Enquête Publique CFAL partie Nord

Eléments de réponse à la Commission d'Enquête

Août 2011

↳ Variantes de la zone de « Leyment » à l'horizon BSRR

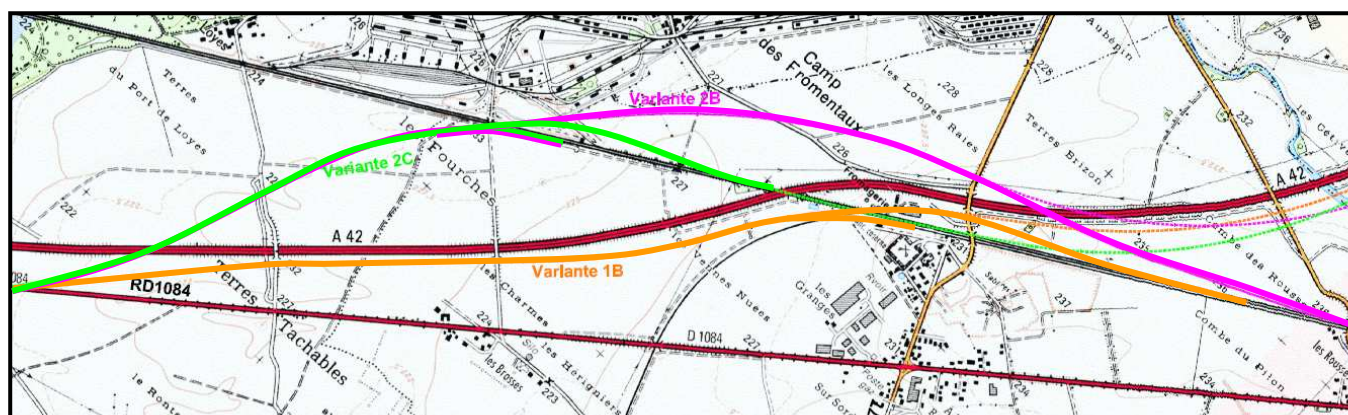
2 - Au niveau de Leyment, pourquoi la solution de jumelage avec l'autoroute n'est-elle pas retenue ?

La solution en jumelage n'a pas été retenue au regard de l'analyse multicritères, et notamment à cause de l'impact acoustique sur le quartier de la gare et le hameau des Brosses, de la démolition de la laiterie, des difficultés de raccordement au camp des Fromentaux, et de son coût supérieur.

La solution proposée par le Maître d'Ouvrage résulte d'une étude du champ des possibles, soit 7 variantes, dont 3 au sud de l'autoroute (1 A à 1C) et 4 au nord (2 A à 2D). Les variantes 1B et 2 D sont des variantes en jumelage avec l'autoroute.

L'analyse multicritères réalisée au stade de l'étude de faisabilité a conduit à exclure les variantes 1A, 1C, 2A et 2D du fait de leur impact. En particulier, la variante en jumelage par le nord de l'autoroute conduisait à la réalisation de délaissés trop importants (biais nécessaire au franchissement des infrastructures, surcoûts liés au raccordement à la ligne existante).

Une étude de variantes au niveau APS a été menée pour les variantes restantes (1B, 2B et 2C).

- la variante 2 B assure le contournement de Leyment dès la réalisation du CFAL. C'est donc la meilleure du point de vue acoustique. Elle génère des surcoûts lors de la réalisation du CFAL, qui se compensent à la réalisation du contournement d'Ambérieu-en-Bugey (Branche Sud Rhin-Rhône). C'est également la variante qui, d'après la Chambre d'Agriculture de l'Ain, présente le plus d'impact sur l'agriculture.

Enfin, à l'horizon du contournement d'Ambérieu-en-Bugey, elle affecte le champ d'inondation de l'Albarine au droit du franchissement par dessus l'autoroute.

L'analyse multicritères montre que la variante 2C est globalement plus favorable que les variantes 2B et 1B. Les principales raisons en sont :

- la variante 1B est la moins consommatrice d'espaces agricoles. Néanmoins, elle impacte la fromagerie de Leyment qui ne peut être évitée. Elle présente également un impact acoustique fort sur Leyment, puisqu'elle passe à proximité immédiate du hameau des Brosses (à moins de 100 m) et franchit la ligne Lyon – Ambérieu au droit du quartier de la Gare (franchissement à 7 m de hauteur). Enfin, elle ne laisse pas la possibilité d'un accès direct au camp des Fromentaux.

- **la variante 2C apparaît comme une solution de compromis.**

Les franchissements d'infrastructures se font à l'écart des zones d'habitation. Cette variante rend possible un raccordement direct de l'infrastructure au camp des Fromentaux. A l'horizon du contournement d'Ambérieu-en-Bugey, le fait d'être au niveau de la ligne existante et en préservant la laiterie de Leyment offre de nouvelles possibilités de liaisons qui permettent d'améliorer l'exploitation de la voie.

Enfin, du point de vue du coût, cette variante est 20 % moins chère que la variante 1B.

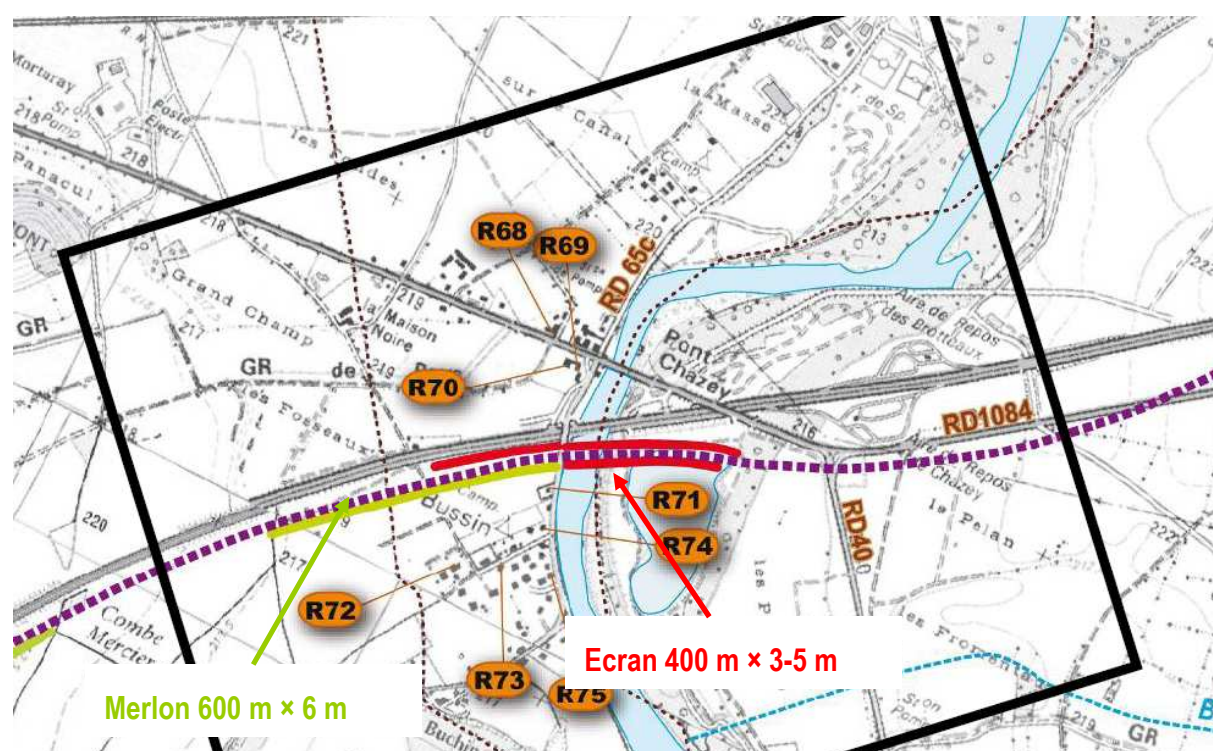
3 - Au niveau du lotissement Le Buchin à Villieu-Loyes-Mollon, quel est le traitement des nuisances sonores prévu ?

Le traitement des nuisances sonores au niveau du Buchin est prévu par protections à la source, qui, au stade actuel des études sont constituées de :

- un merlon de 600 m de longueur pour 6 m de hauteur par rapport au rail,
- un écran sur viaduc de 400 m de longueur pour une hauteur comprise entre 3 et 5 m.

Comme sur l'ensemble du projet, ces protections assurent un niveau de protection plus performant que les exigences réglementaires (environ 2 dB(A) – cf annexe bruit).

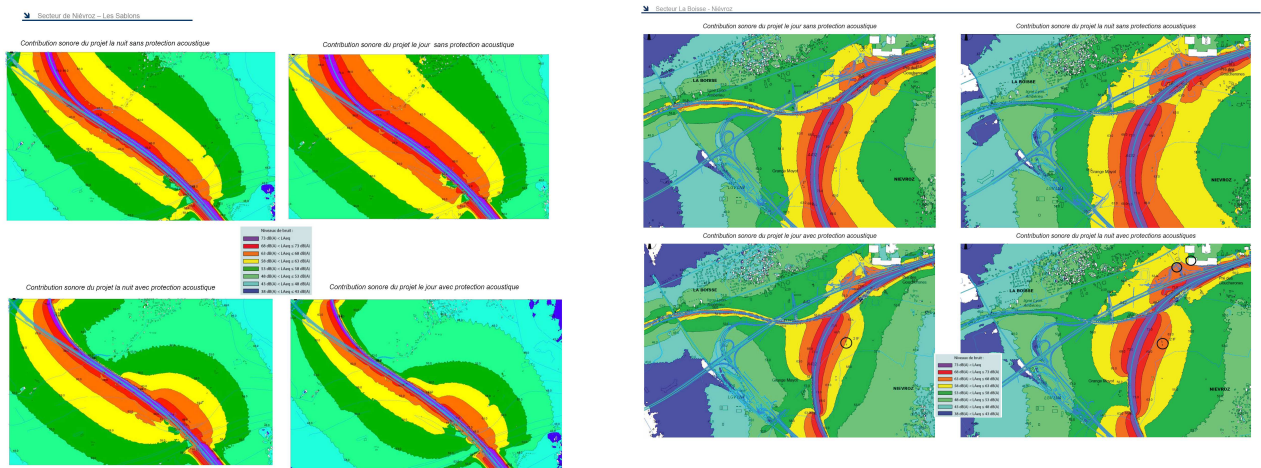
14 - En matière de modélisation de l'impact acoustique, plusieurs cartes sont absentes du dossier mis à l'enquête publique, en particulier au niveau du tunnel de Grenay mais également sur Niévroz, pourquoi ?

La modélisation acoustique a été menée sur l'ensemble du linéaire du CFAL. Le dossier d'enquête présente les cartes des niveaux de bruit en façade sur la totalité du tracé (cartes au 1/25 000 ème) mais ne présente les cartes isophones que dans les zones où des protections sont nécessaires.

Ainsi, au droit de Niévroz, le volume 6 – Pièce E7 présente :

En pages 111 et 135 : les calculs aux récepteurs (au-delà du R35, la contribution sonore du projet est nettement inférieure aux seuils réglementaires).

En pages 113 et 136 : les extraits des cartes isophoniques.

Ensemble de la topographie disponible sur les secteurs du Rhône et du Cotey

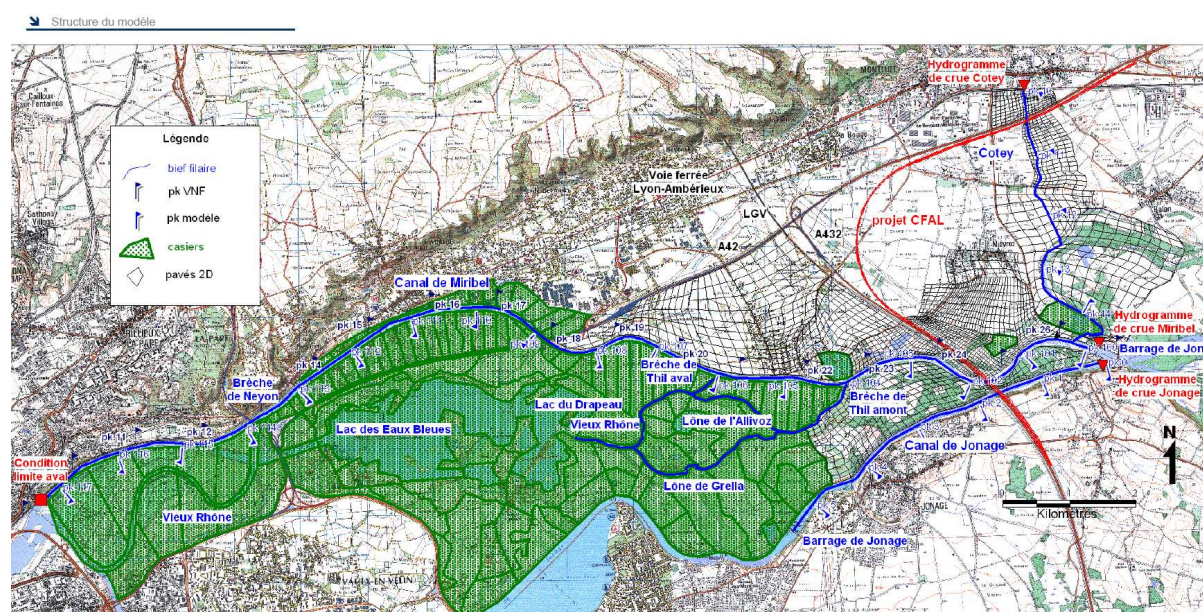
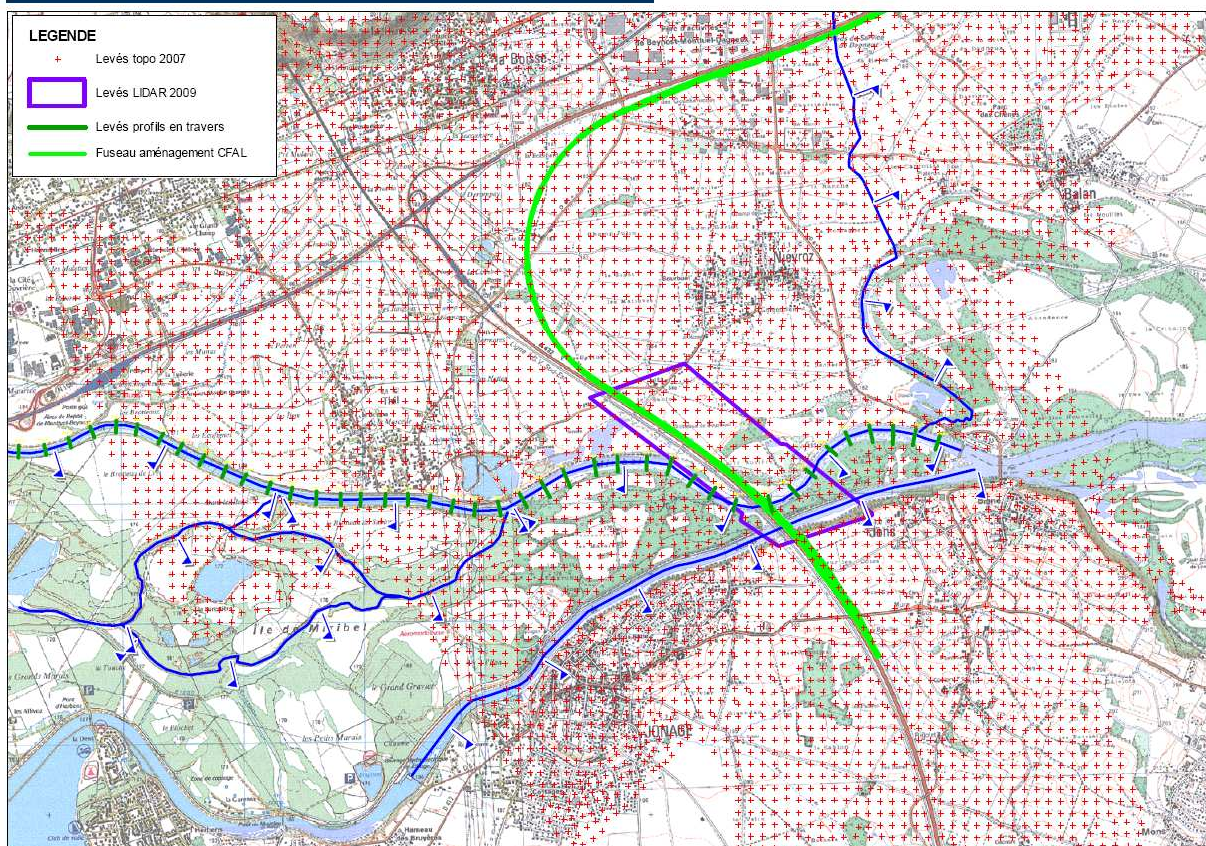
15 - Sur la commune de Niévroz, comment le problème des inondations est-il traité ?

Pour évaluer l'incidence hydraulique du projet au droit de Niévroz, un modèle mathématique a été réalisé pour :

- dimensionner les ouvrages pour assurer la transparence hydraulique du projet (non rehaussement des niveaux d'eau au droit des zones sensibles),
- évaluer et localiser les volumes de compensation des remblais en zone inondable.

Le modèle a été calé sur les lignes d'eau de la crue de 1990 (crue décennale) et de la crue centennale (étude CNR 2001). Enfin, les pertes de charge liées aux franchissements des ouvrages actuels et du CFAL ont été intégrées au modèle.

Ont été simulées les situations de crue décennales, vingtennales, cinquanteennes et centennales avec et sans projet.

Après ces études réalisées pour l'étude d'impact, une maquette physique sera réalisée pour le dossier loi sur l'eau. Cette maquette physique nécessite que les ouvrages soient étudiés à un niveau avant-projet-détaillé. Cette étude pourra affiner les impacts hydrauliques, et notamment préciser les impacts des ouvrages de franchissement des piles des ouvrages.

Schéma de rétablissement proposé dans l'avant-projet sommaire

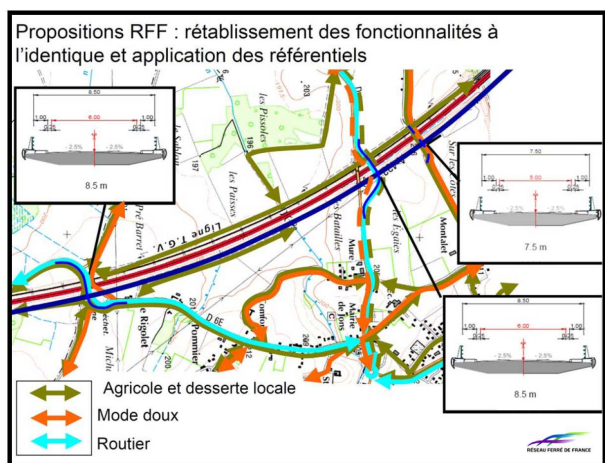
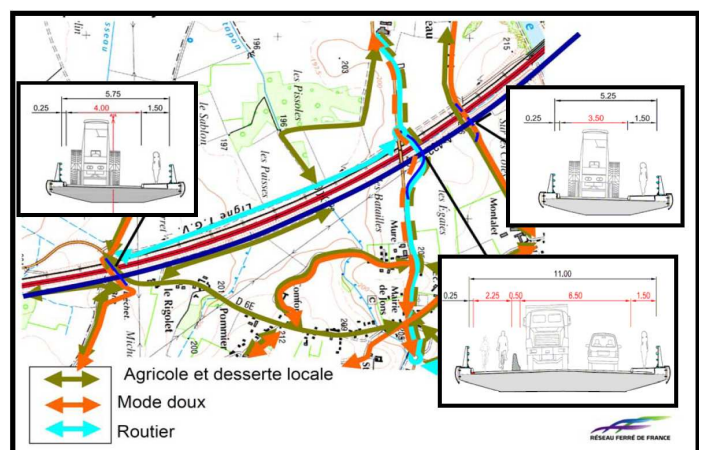
- Secteur de Pusignan : étude du rétablissement de la continuité Est-Ouest de la ZAC Syntex Parc (Cf point n°20).
- Déviation de Jons : demande d'adaptation du scénario de rétablissement de trois voies concernées (RD6E, RD6 et chemin du Bourdeau) intégrant un projet de déviation de la commune.

Cette demande s'articule autour d'une réorganisation des usages visés par les 3 ouvrages en leur octroyant une largeur adaptée (modes doux, routier, agricole), rendue possible par le projet de déviation.

La commune demande que le coût de la déviation soit porté par le projet au titre des mesures compensatoires.

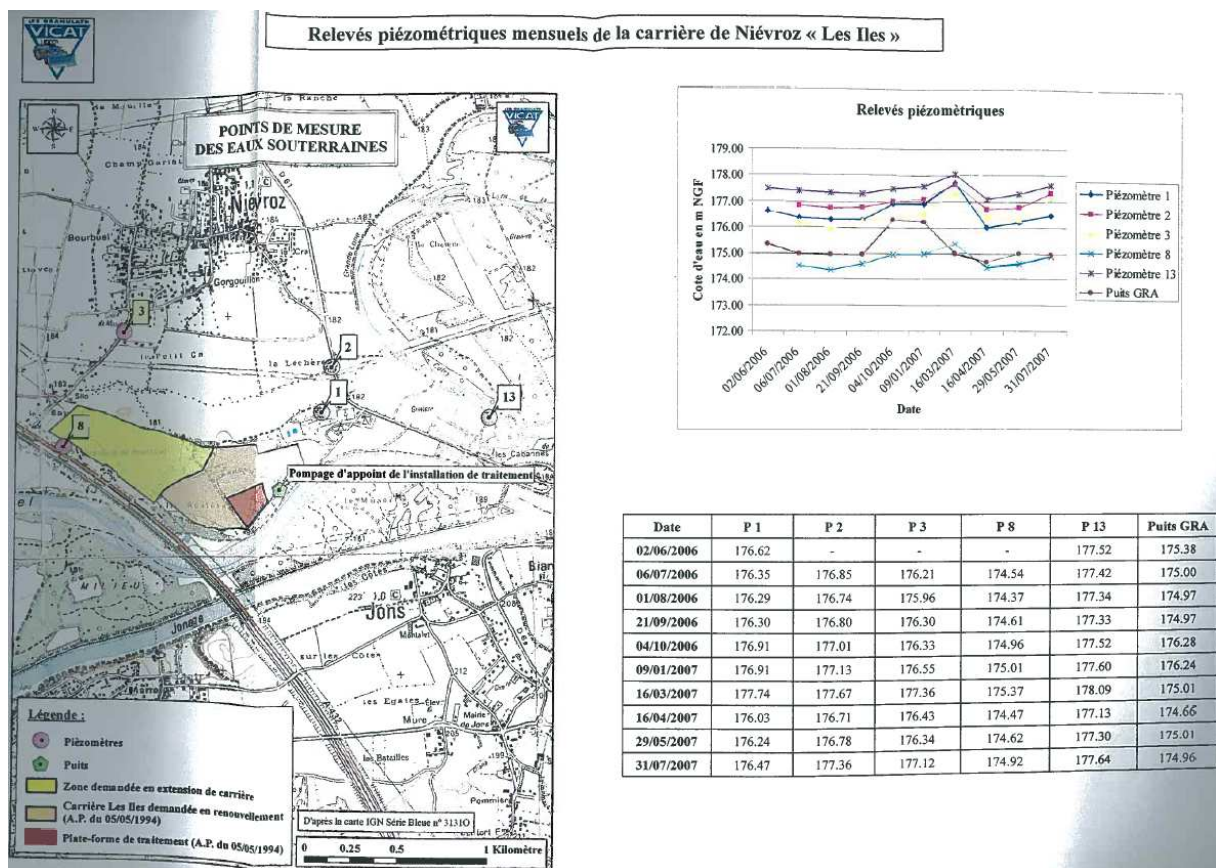
La note fait état de la présence de la nappe à 1 m sous le terrain naturel, limitant ainsi la faisabilité d'un arasement à 2,5 m en vue de la restitution des volumes prélevés par les remblais.

Cette affirmation est contraire aux informations à notre connaissance, notamment celles fournies dans l'étude d'impact réalisée par Vicat pour l'ouverture de la carrière.

La surface piézométrique de la nappe, au niveau du site varie entre 177 m NGF et 175 m NGF, soit environ 5 m sous le terrain naturel.
